Comune di Forlì

OGGETTO: PROVVEDIMENTO AUTORIZZATORIO UNICO REGIONALE (PAUR) PER APERTURA DI UN NUOVO CENTRO DI GESTIONE E RECUPERO DI RIFIUTI INERTI NON PERICOLOSI

Ubicazione: Via Masetti e via Golfarelli

Tav. P29 POC
individuazione comparti
D3.2-16a
D3.2-16b 2° stralcio

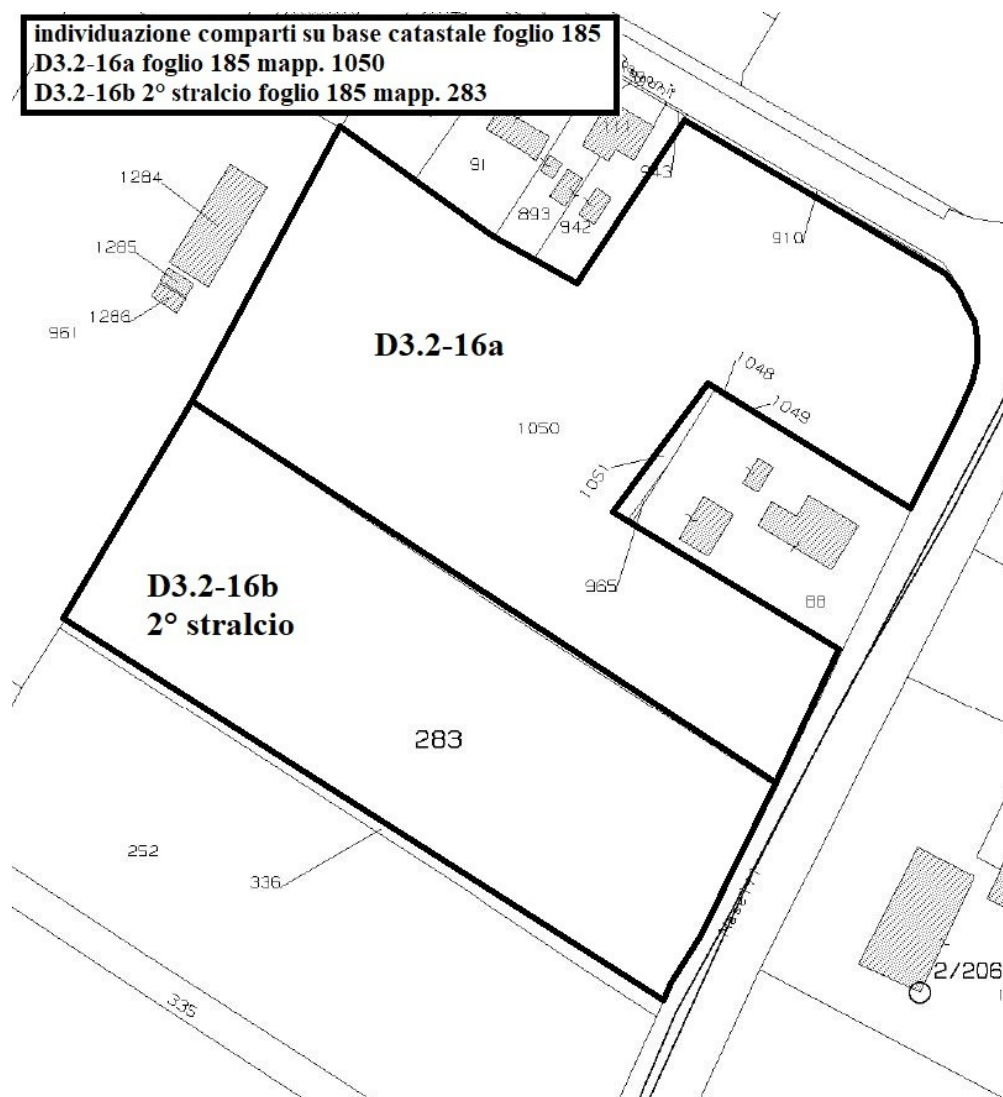
individuazione comparti su base catastale foglio 185
D3.2-16a foglio 185 mapp. 1050
D3.2-16b 2° stralcio foglio 185 mapp. 283
